Frederiksborgvej 135D

Afslag på ansøgning om retslig lovliggørelse af kystbeskyttelse, Frederiksborgvej 135-141 og påbud om fjernelse af anlægget

9. oktober 2026
Sagsnr.: 26-020022
Doknr.: 26-020022-2

Figur 1a vandlinje og skræntlinje. Tv. vandlinje mellem 1954 og 2025. Th. skræntlinje mellem 1995-2025. Kilde Niras: Behov for skræntbeskyttelse Frederiksborgvej 87-205 Ortofoto 2025

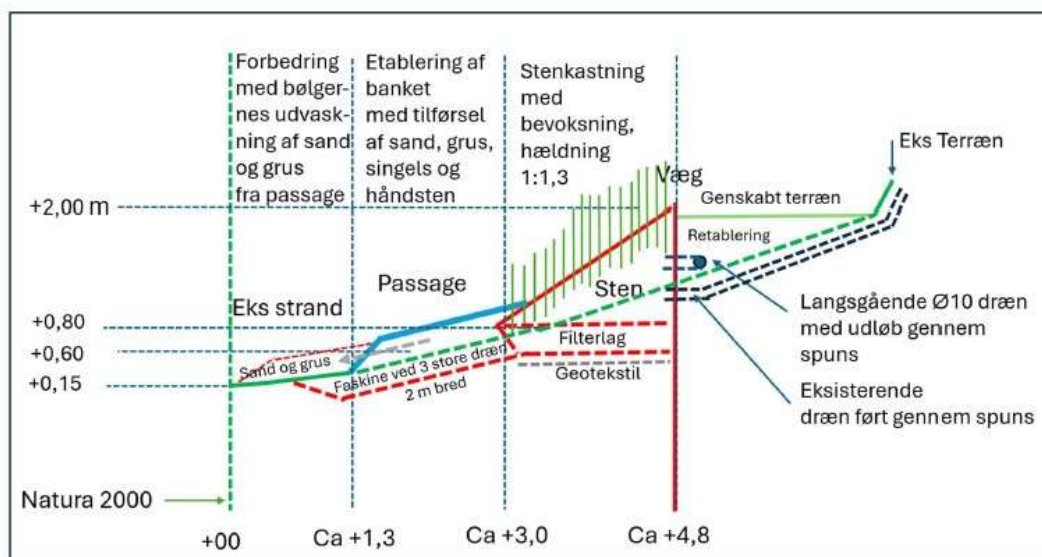
Niras vurderer, at vandlinjens placering overordnet er stabil i den analyserede periode og at de mindre variationer mellem de enkelte års, vurderes at kunne tilskrives usikkerheder.

Niras vurderer, at det er vanskeligt at vurdere den naturlige udvikling i kystskrænten. Niras har for at kvalificere vurdering af kystens udvikling, gennemgået udvalgte historiske luftfoto af ejendommene omfattet af projektet og har udtrukket et enkelt højdeprofil i det digitale system Scalco. Niras vurderer, at der ses erosion på ejendommene og at særligt den sydlige del af strækningen er udsat som følge af overgang til naboejendommens hårde kystbeskyttelse.

Niras har anvendt udvalgte luftfoto fra årene 2013, 2014, 2018 og 2022. Roskilde Kommune bemærker, at anvendelse af luftfoto skal ske over en længere årrække, da bevoksning, lys og vandstand er faktorer, som gør det vanskeligt at tolke udviklingen i kysten. Der henvises til luftfoto fra 2001-2025 i bilag 2b, hvor det fremgår, at der sker begrænset tilbagerykning af kysten.

Fig. 2.2 Højdeprofiler for Frederiksborgvej 135B og 135C baseret på data fra Danmarks højdemodel. Der ses begrænset tegn på erosion på dele af ejendommen. 2007=orange streg, 2015=lysegrøn streg, 2019=mørkegrøn streg og 2024=rød streg.

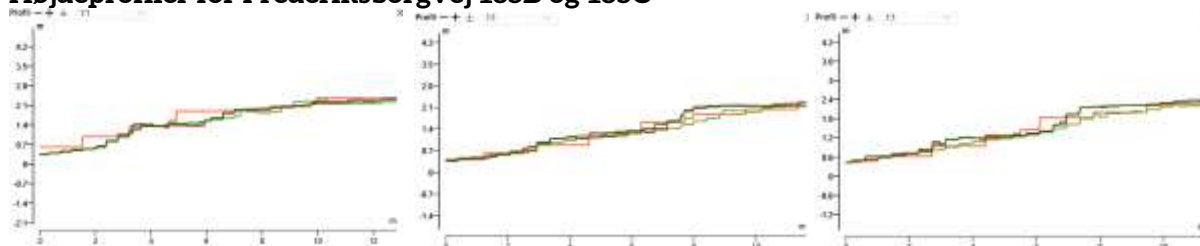
På højdeprofiler vedlagt i bilag 2, fremgår data om terrænet i år 2007, 2015, 2019 og 2024. Her ses begrænset eller ingen erosion på Frederiksborgvej 135c, 135b, 135e, 135d, 137, 139a og 141. På Frederiksborgvej 137B ses lokal erosion og tilbagetrækning af kystskrænten. Der er tale om en koteletgrund hvor boligen er placeret 73 meter fra vandkanten.

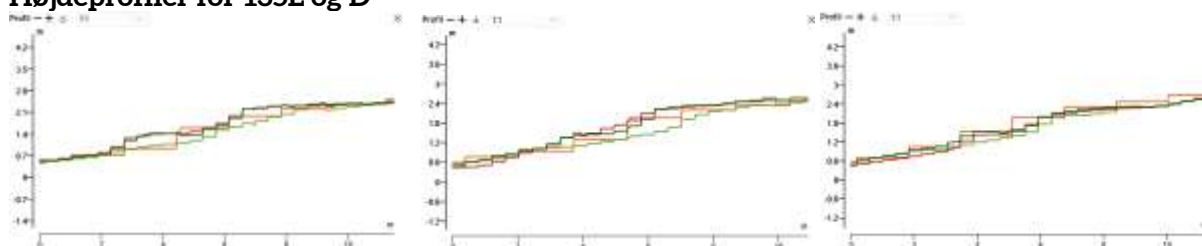
Roskilde Kommunes bemærkninger: Der ses påvirkning af kysten. Som det fremgår i højdeprofiler i bilag 2 ses der imidlertid, over en længere periode fra 2007-2024 ikke væsentlig tilbagerykning af kystskrånningen på Frederiksborgvej 135D.

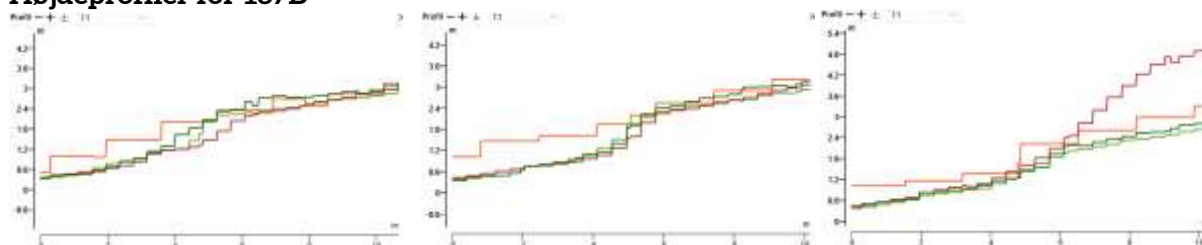
Det fremgår, at der er sket en begrænset erosion af kysten på Frederiksborgvej 135-141 i perioden 2007-2024. Dog ses der erosion på Frederiksborgvej 137B, som er en koteletgrund hvor boligejendommen ligger 73 meter fra vandkanten. Erosionen udgør ikke en risiko for bebyggelse men har reduceret havearealet.

Spuns angivet med sort streg, stenkastning er mellem sort og blå streg mens yderside af ansøgt banket fremgår med rød streg. På indersiden af spunsen er der udført terrænregulering.

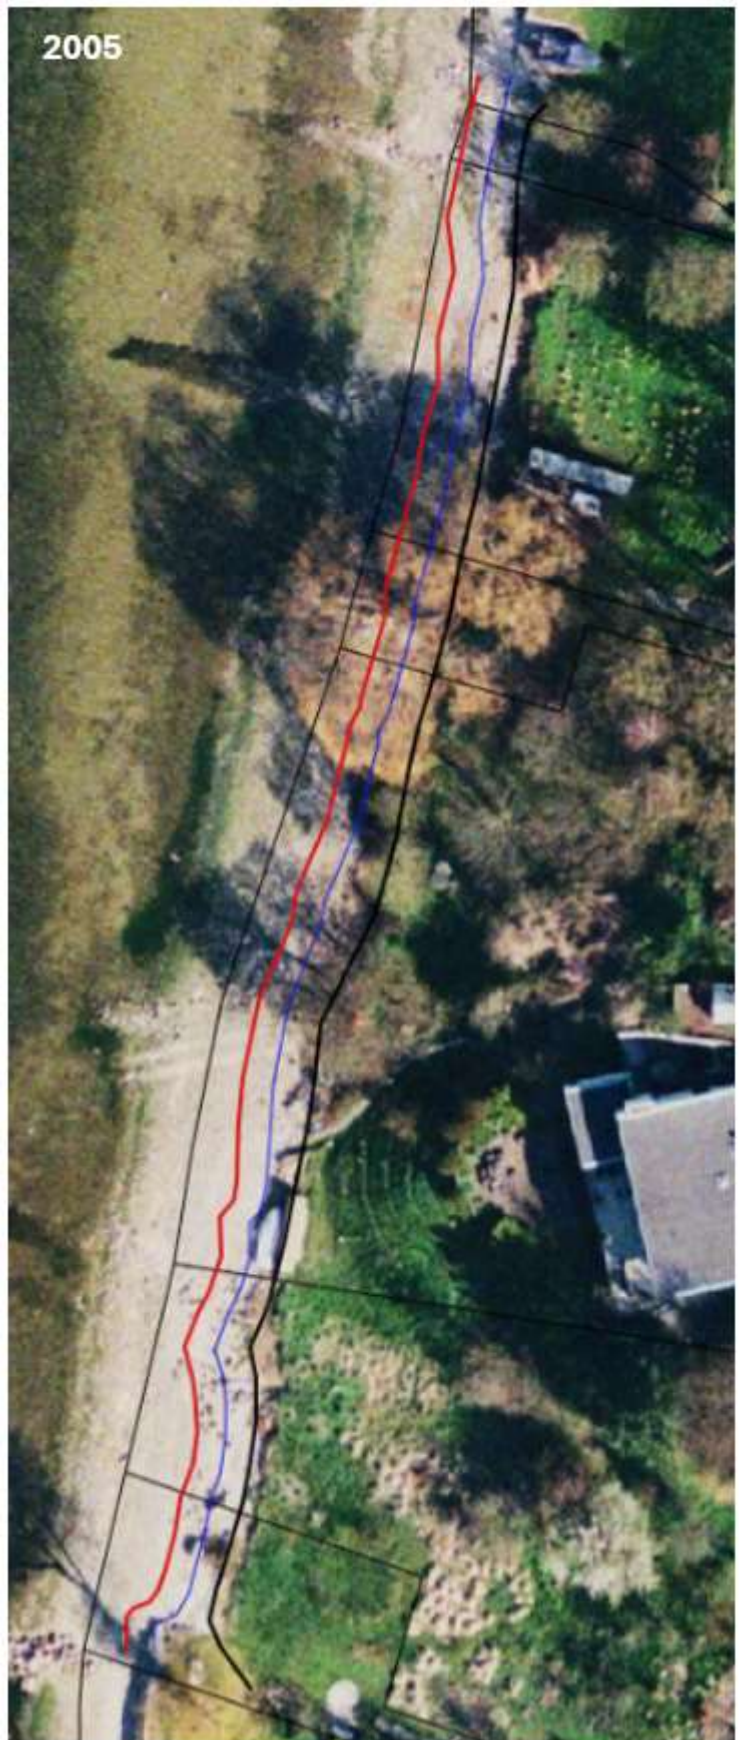
Roskilde Kommune vurderer, at spunsvæggen ikke er trukket tilbage til kystskrænten på etableringstidspunktet i december 2024, og at der er sket en opfyldning bag spunsen. Endvidere vurderer Roskilde Kommune, at anlægget er etableret fremskudt ift. den historiske skræntlinje. Der er således tale om udbygning af private opholdsarealer og reduktion af den offentligt tilgængelige kyst.

Roskilde Kommune har gennemgået luftfoto fra perioden 2001-2025, jf. bilag 2b, og vurderer, at spunsen er etableret fremskudt i kysten i forhold til kysten før 2021. Forvaltningen vurderer, at terrænreguleringen bag spunsen ikke er en reetablering af tabt haveareal, men en udbygning af privat opholdsareal ud mod kysten.
